外部事象影響（外部火災） 森林火災の樹木管理について

日本原子力研究開発機構

【R2.7.20 コメント】

図 1 評価上樹木を管理する必要がある範囲

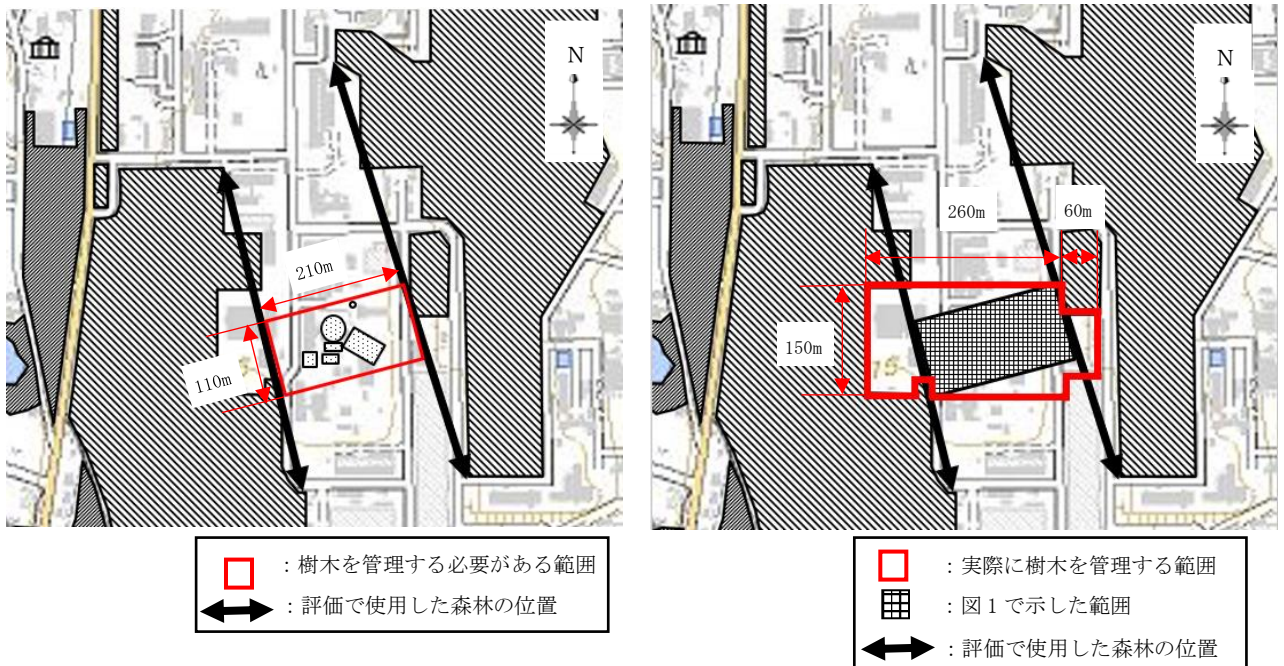
7/13 審査会合資料 99 ページの JRR-3 原子炉施設 樹木管理範囲の図は、97 ページの森林範囲の図よりも作図の範囲が狭く、97 ページの森林範囲をカバーしているかが不明確となっている。方位、縮尺、範囲を合わせた図を示すこと。

図 1 の赤枠内の範囲の樹木を管理することによって、森林火災評価で使用した各建家と森林との隔離距離は担保される。しかし、森林火災評価では保守的に評価をするため、実際には森林が存在しない箇所に森林があると想定し評価を行っている。そのことから、今後樹木を管理する上では、図 1 で示す範囲を包絡し、実際に存在する森林との境界が分かる図 2 の範囲内の樹木を管理することが適切であると考えます。
